La Chorrera, 09 de octubre de 2023
DRPO-DIREC-SEIA-NE-1145-2023

En seguimiento al proceso de evaluación del **ESTUDIO DE IMPACTO AMBIENTAL CATEGORÍA I, PROYECTO: "EL ROBLE DE ARRAIJAN II"**, ubicado vía hacia Cerro Tigre, corregimiento de Cerro Silvestre, distrito de Arraiján, provincia de Panamá Oeste, ingresado el 31 de agosto de 2023, para su evaluación por la Sección de Evaluación de Impacto Ambiental del Ministerio de Ambiente de Panamá Oeste, deseamos expresarle que luego de evaluar el Estudio de Impacto Ambiental, tenemos a bien solicitarle lo siguiente:

A través de la presente, damos respuesta a la nota ACLARACIÓN DE NOTA DRPO - DIREC - SEIA - NE - 1145 – 2023, DEL ESTUDIO DE IMPACTO AMBIENTAL CATEGORIA 1, DEL PROYECTO DENOMINADO "EL ROBLE", el cual se localiza en Vía hacia Cerro Tigre, corregimiento de Cerro Silvestre, distrito de Arraijan, provincia de Panamá Oeste, ingresado para su evaluación a la Sección de Evaluación de Impacto Ambiental del Ministerio de Ambiente de Panamá Oeste, deseamos expresarle que luego de evaluar el Estudio de Impacto Ambiental, tenemos a bien solicitarle lo siguiente:

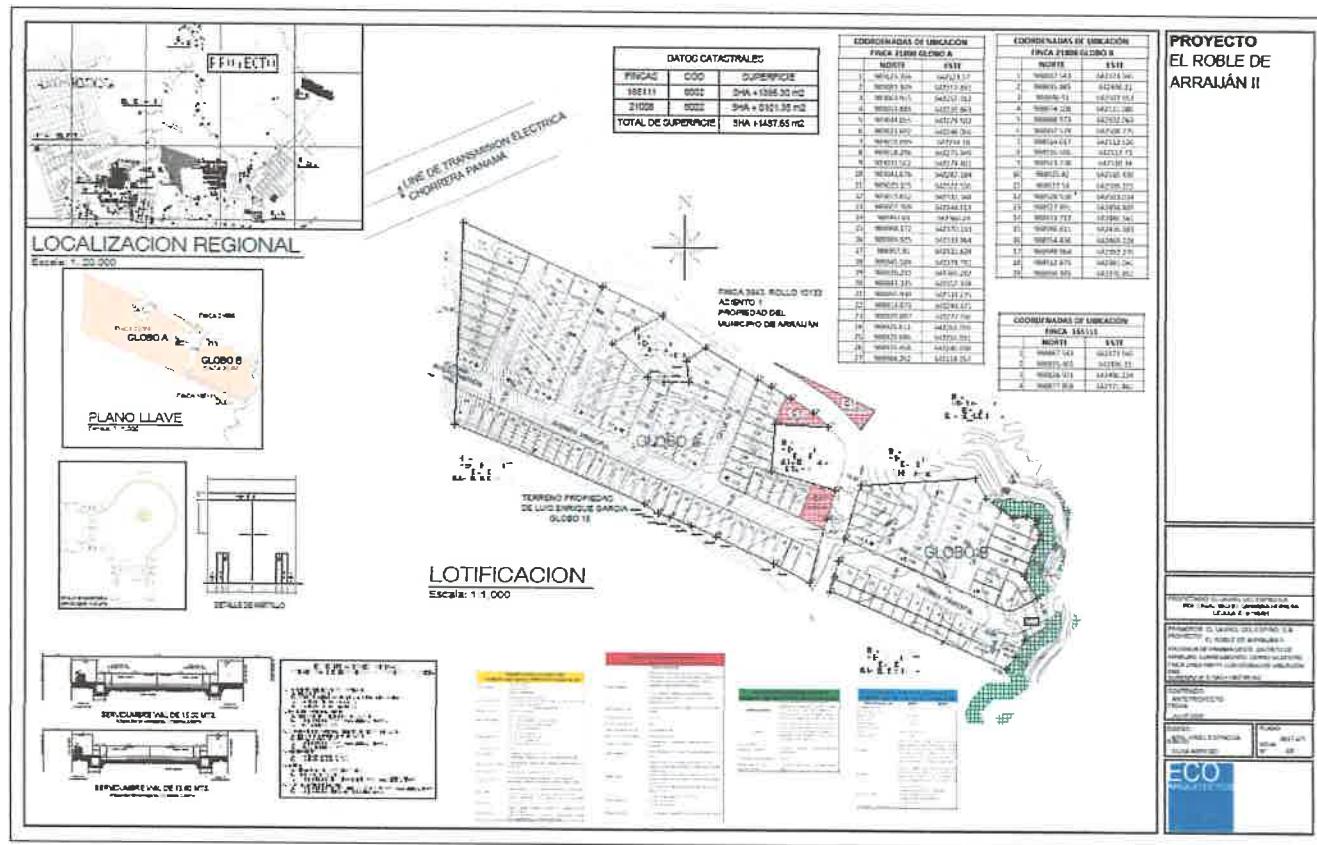
1.1- Aportar coordenadas correctas, acorde con la superficie descrita y señalada a desarrollar e Indicar la superficie real y total a utilizar para la ejecución del proyecto.

Respuesta : En este sentido las coordenadas son correctas aportadas en el Estudio de Impacto Ambiental, las cuales son donde se desarrollará el proyecto, y se corrobora el área a desarrollar **4 ha + 1523m² 50 dm²**, y se anexa plano aportado en el Estudio de Impacto Ambiental en la cual especifica el ancho de la vía hacia cerro Tigre dejando un ancho de 15 metros.

ADEMÁS SE LEVANTÓ LA INFORMACIÓN EN CARTOGRAFÍA, SE ANEXA MAPA DE ALIENAMIENTO DE LA QUEBRADA LA POLONIA.

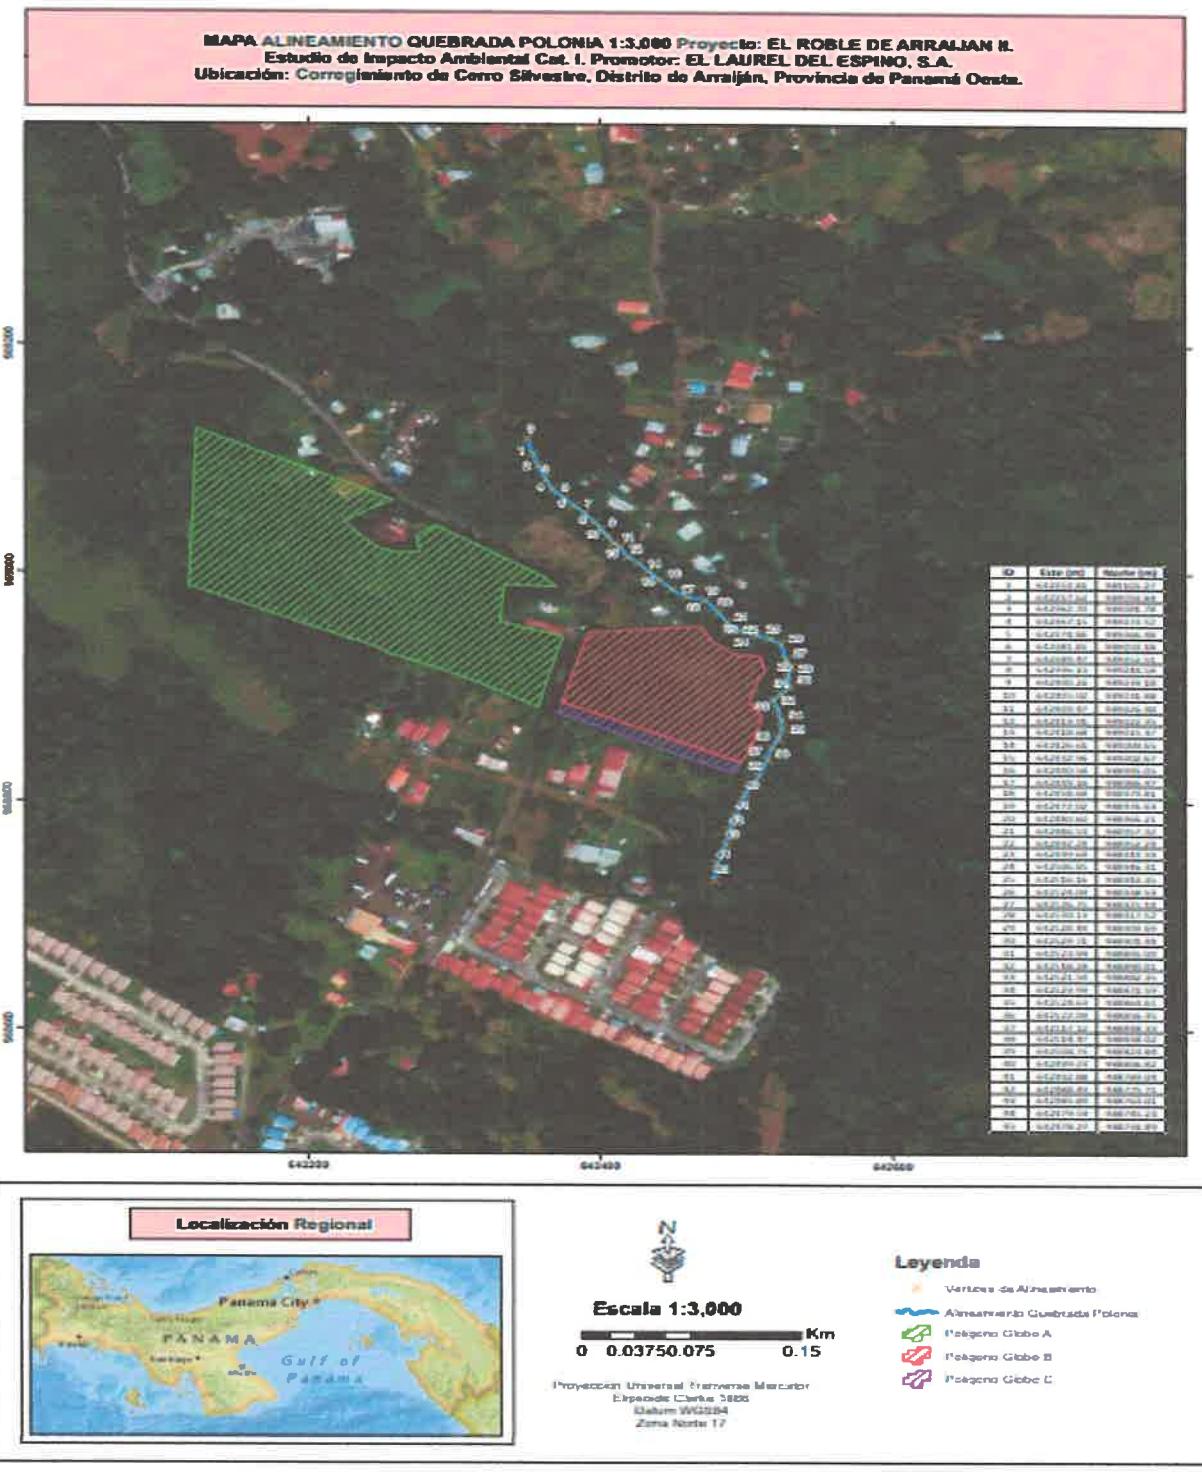
3.1- Ampliar el referido punto, determinando el criterio técnico utilizado por el cual se señala, la no existencia de esta fuente hídrica dentro del EslA.

1. SE ACLARA QUE DENTRO DEL POLIGONO B, LA QUEBRADA LA POLONIA NO ATREVIESA LA MISMA, LA CUAL LA QUEBRADA LA POLONIA ES COLINDANTE PARA LOS POLIGONOS B Y C DE LA HUELLA DEL PROYECTO.

EN CAMPO SE LEVANTO UN ALIEMIENTO CON PUNTOS DE COORDENADAS PARA DEMOSTRAR QUE LA MISMA NO ESTA DENTRO DE NINGUN POLIGONO DE LA

HUELLA DEL PROYECTO. SE PRESENTA TABLA DE COORDENADAS DEL
ALINEAMIENTO DE LA QUEBRADA LA POLONIA.
